刈払機用2ストロークエンジンTBシリーズをご使用のお客様へ

重要なお知らせ(無償部品交換)刈払機接合部スリーブ破損懸念の件

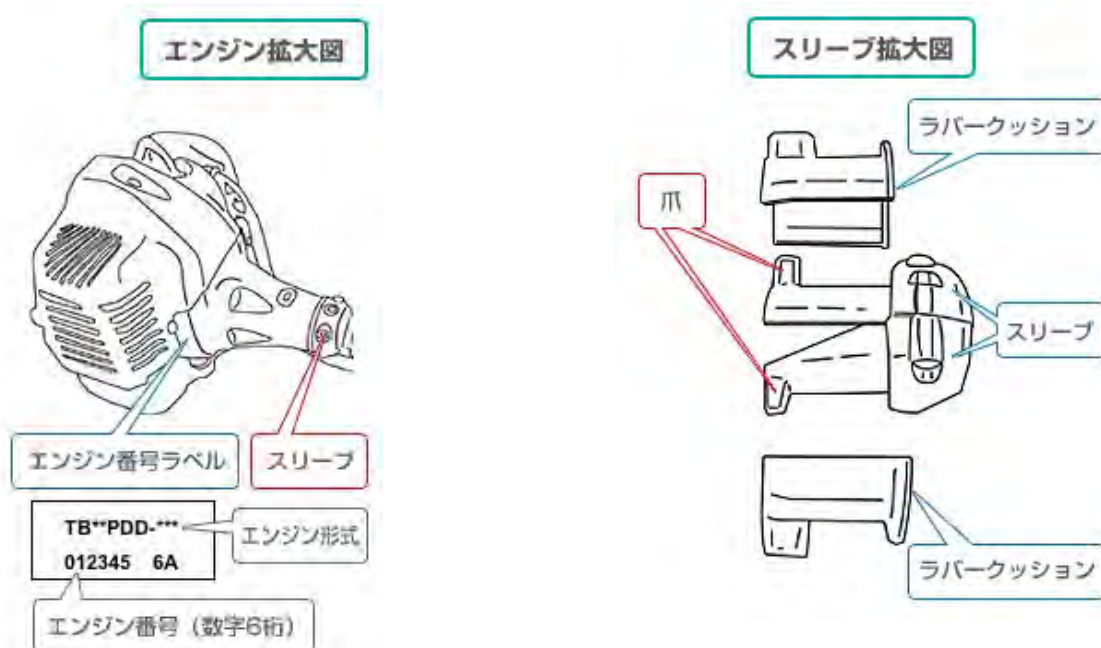
刈払機の竿とエンジンの接合部品であるスリーブの爪が破損する事例が一部製品で発生しました。これによりエンジンの向きが変わったり、エンジンが脱落し、ぶら下がる場合があります。

- (1) スリーブの破損部位(爪部分)のコーナの肉厚を見直し、強度アップを図りました。
- (2) スリーブ改良品の判別方法(判別用浮出しマーク:○印の有無で判別)
